燃料破損時に原子炉建家から放出する放射性物質の低減のための判断について

令和 2 年 11 月 13 日

日本原子力研究開発機構

【R2.9.28 審査会合コメント】

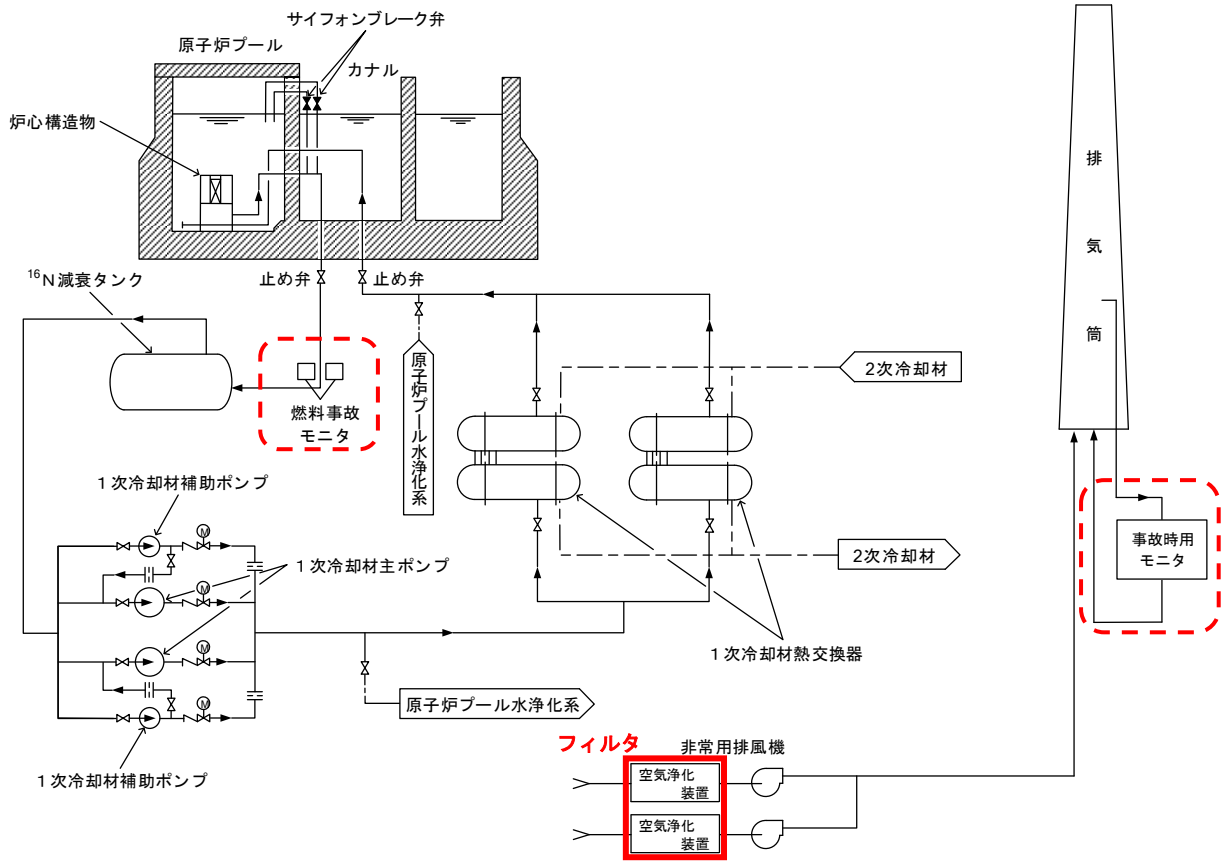
- ・BDDB 時に、非常用排気設備を停止し、原子炉建家への閉じ込める場合の判断について、事象進展の想定とその対処方針を説明すること。

燃料破損が発生した場合は、非常用排気設備に切り替え、原子炉建家内の空気はヨウ素等の FP を除去し、大気に拡散放出する設計としている。BDDB に事象が進展した場合も、燃料破損の進展や程度にかかわらず、非常用排気設備が使用できる限りは、非常用排気設備により建家内を負圧にし換気を行う。

しかしながら、非常用排気設備が起動しない場合、非常用排気設備は起動したが空気浄化装置の損傷（フィルタの破損、脱落など）によりフィルタを介さないで放出してしまう場合は、非常用排気設備のフィルタが有効に働いていないため、非常用排気設備を停止し FP 等を原子炉建家内に閉じ込めることとする。その際、目張り等を行い、環境への放出を極力抑えることとする。このため、非常用排気設備が使用できないことをもって、大規模損壊の場合として対策にあたることになる。

検出器位置概略図

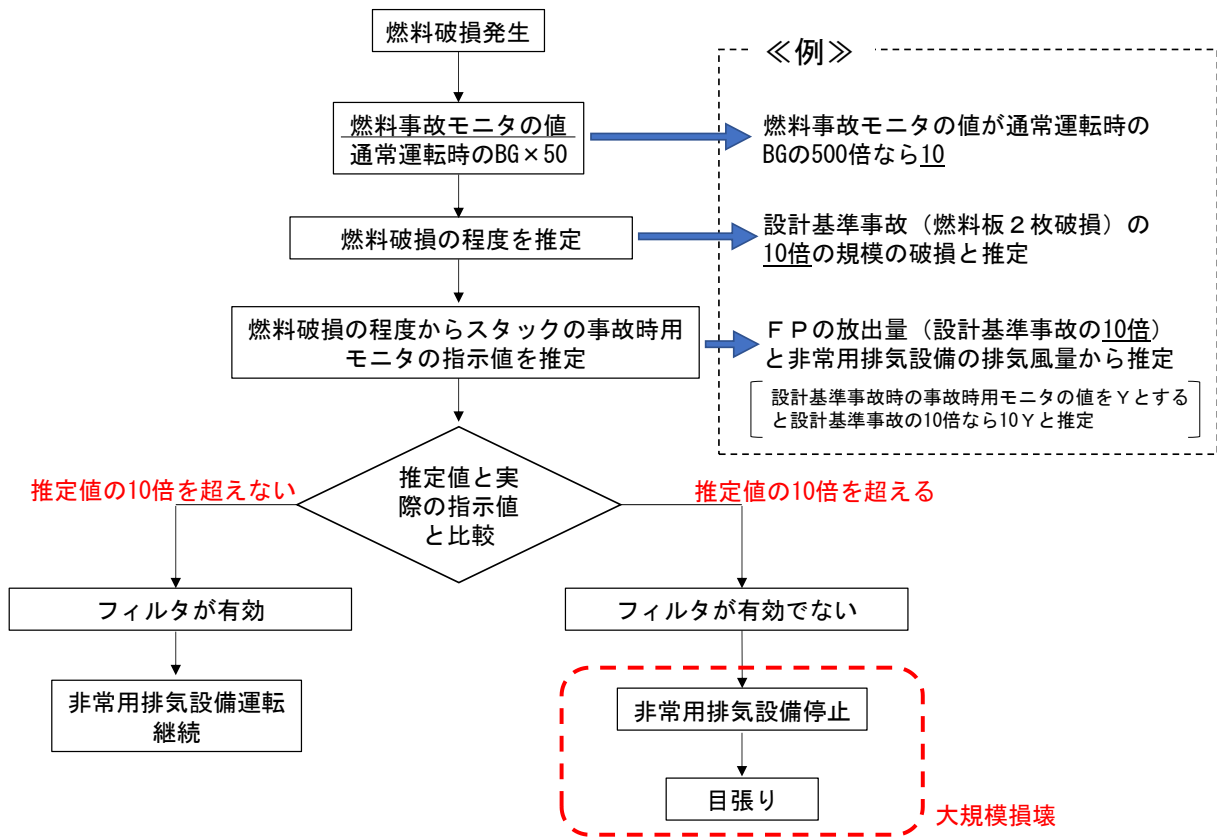
- ・事故時用モニタの値の確からしさについて説明すること。
- ・非常用排気設備のフィルタ差圧計の確認方法について説明すること。

したがって、スタックの常設の監視計器である事故時用モニタの値が、燃料破損の程度から推定した値（FP の放出量と非常用排気設備の風量から算出）程度であれば、フィルタが有効に働いていると判断でき、推定した値の 10 倍を超える値であれば、フィルタが有効に働いていないと判断できる。仮にスタックの監視ができないような状況であればモニタリングポストの値で周辺への放出の状況を確認することになる。

燃料事故モニタにより燃料破損の程度は把握できる。流路閉塞事故が設計基準事故の程度（燃料板 2 枚の破損）であれば通常運転時におけるバックグラウンドの 50 倍の値であることから、燃料事故モニタの値を用いて燃料破損の程度を把握することが可能である。

なお、スタックのヨウ素濃度については、フィルタの除去効率が 99.9%以上であることからフィルタによる除染ができていなければ除染できているときの 1000 倍以上になる。
